Załącznik nr 9

SCHEMAT TECHNOLOGICZNY

WĘZŁA CIEPLNEGO C.O. + C.W. JEDNOSTOPNIOWEGO

finansowanego przez odbiorcę ciepła

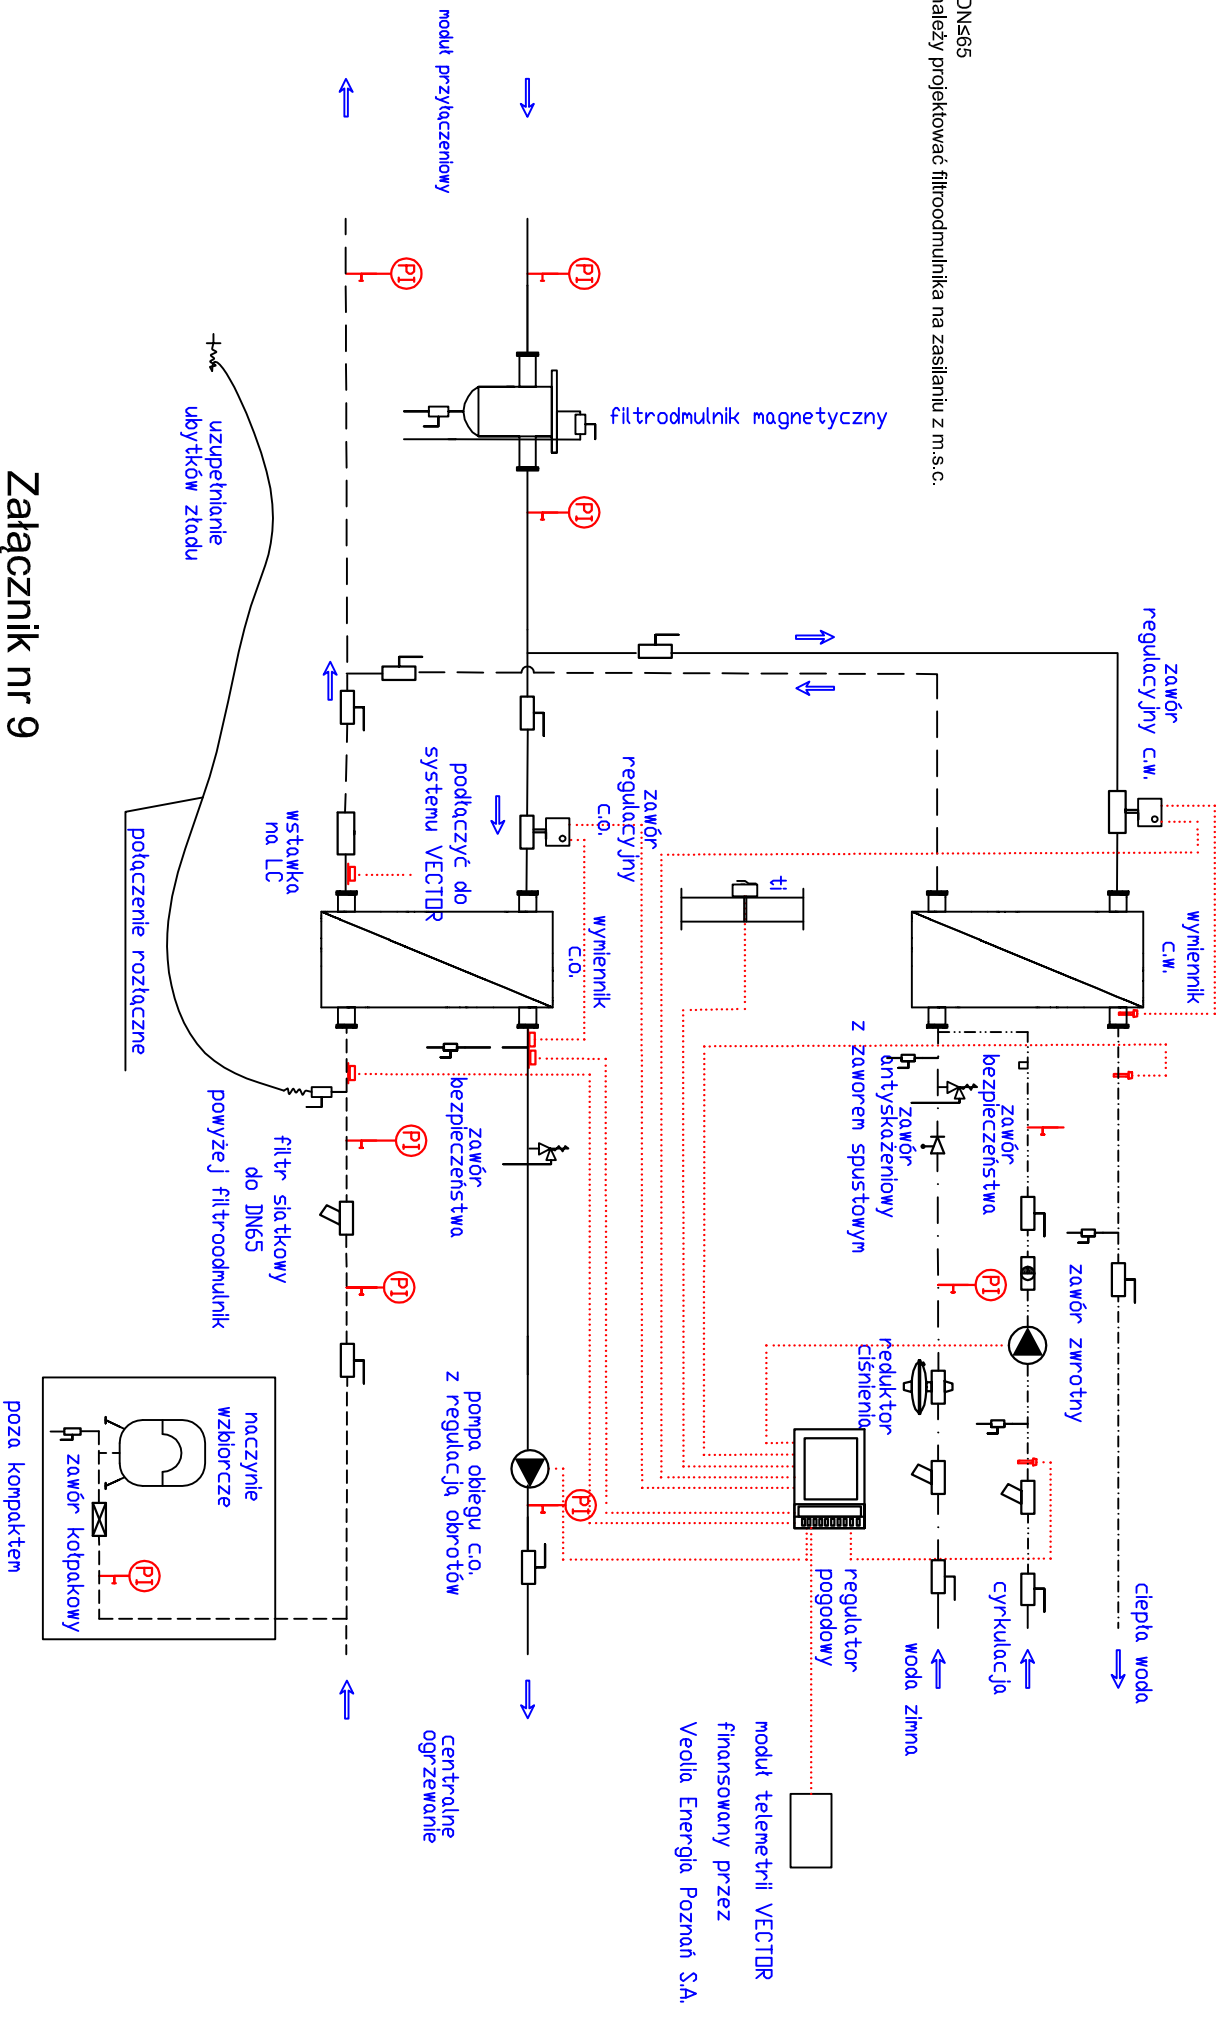
Dla DNS65
nie należy projektować filtrrodmulnika na zasilaniu z m.s.c.
